**Teknisk analys av vindkraftstation Skybygget,
Norrköpings kn, bullerberäkning samt bildanalys**

Rapporten omfattar teknisk analys av vindkraftstation Skybygget, Norrköpings kn, bullerberäkning samt bildanalys baserat på samrådsunderlaget, SRU, daterat 2020-09-25 ¹.

Samrådsunderlaget är så felaktigt och bristfällighet att det inte kan ge grund för samråd.

Figur 1 - Påklistring/påskruvning av "hajtänder" vars bullereffekt på sikt är dubiös.

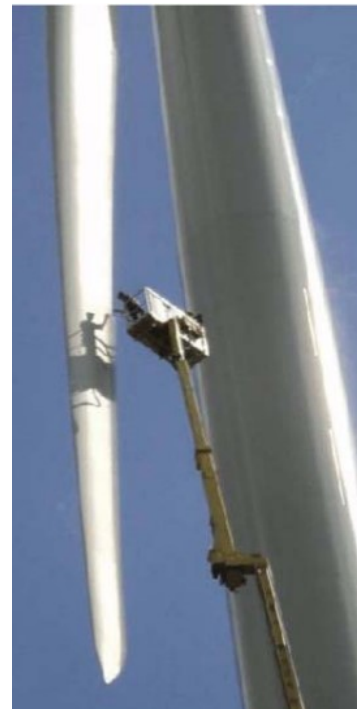
Ny teknik är att förse bakkanten på turbinbladet med "hajtänder", Figurer 1-2 ²⁸, citat ²⁹:

Bolaget har här ity sökt samråd för dubiösa "hajtänder", som, på sikt, kan öka bullret.

Bolaget använder här källbullernivå för ohållbara, påklitrade/påskruvade "hajtänder".

Det står f.ö. utom grannarnas kontroll om "hajtänder" kommer att användas eller inte.

Figur 5 - Källbullernivå för Vestas V150-4.2-4200, utan "hajtänder": 108,0 dB(A).

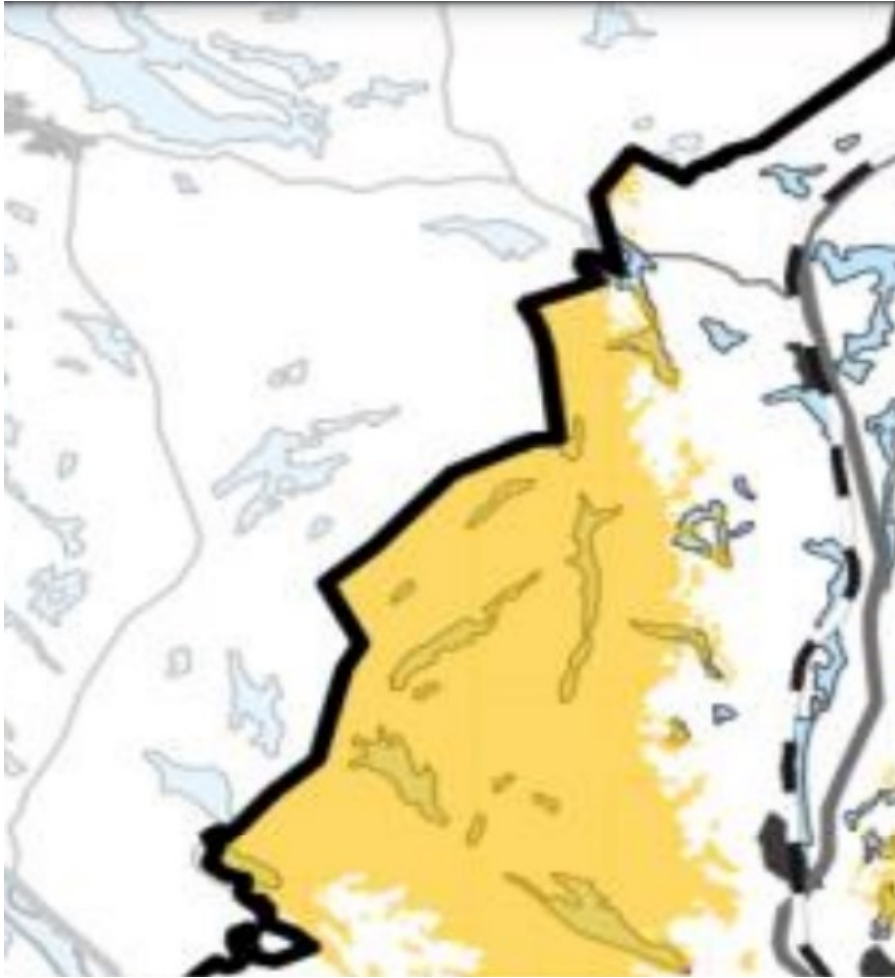
Indata för källbullernivå har IEC "compliance" (samstämmighet), dvs. certifierad källbullernivå, är, dels 104,9 dB(A)) med "hajtänder", dels 108,0 dB(A) utan dito, Figurer 4-5.

Figur 5 visar källbullernivå för Vestas V150-4.2-4200, utan "hajtänder": 108,0 dB(A).

Figur 7 – Gräns för Tyst område i översiktplan, kryss, samt bostäder, ringar, och verk.

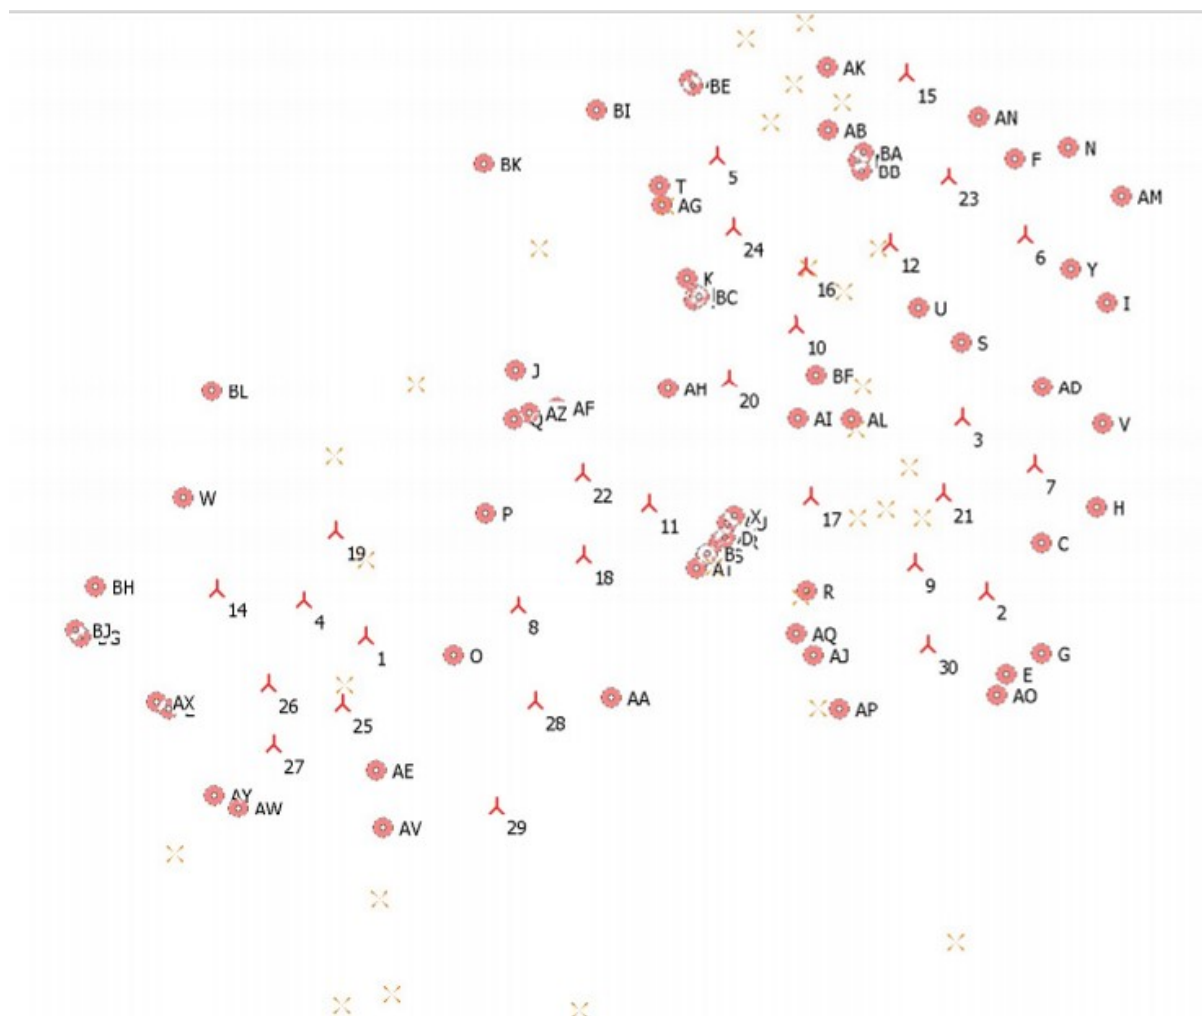
Västra delen av prospektet är i översiktsplanen utpekad som *Tyst område*, vilket i sin tur innebär skärpt bullerkrav på 35,0 dB(A) för minst 25 bostäder, Tabeller 1-2³⁵, Figur 6-7.

Figur 6 visar att stor del av prospektområdet är i översiktsplanen utpekad *Tyst område*, vilket i sin tur innebär skärpt bullerkrav för 25 bostäder på 35,0 dB(A), Tabeller 1-2.

Figur 7 visar gräns för *Tyst område* i översiktplan, kryss samt bostäder, ringar, och verk.
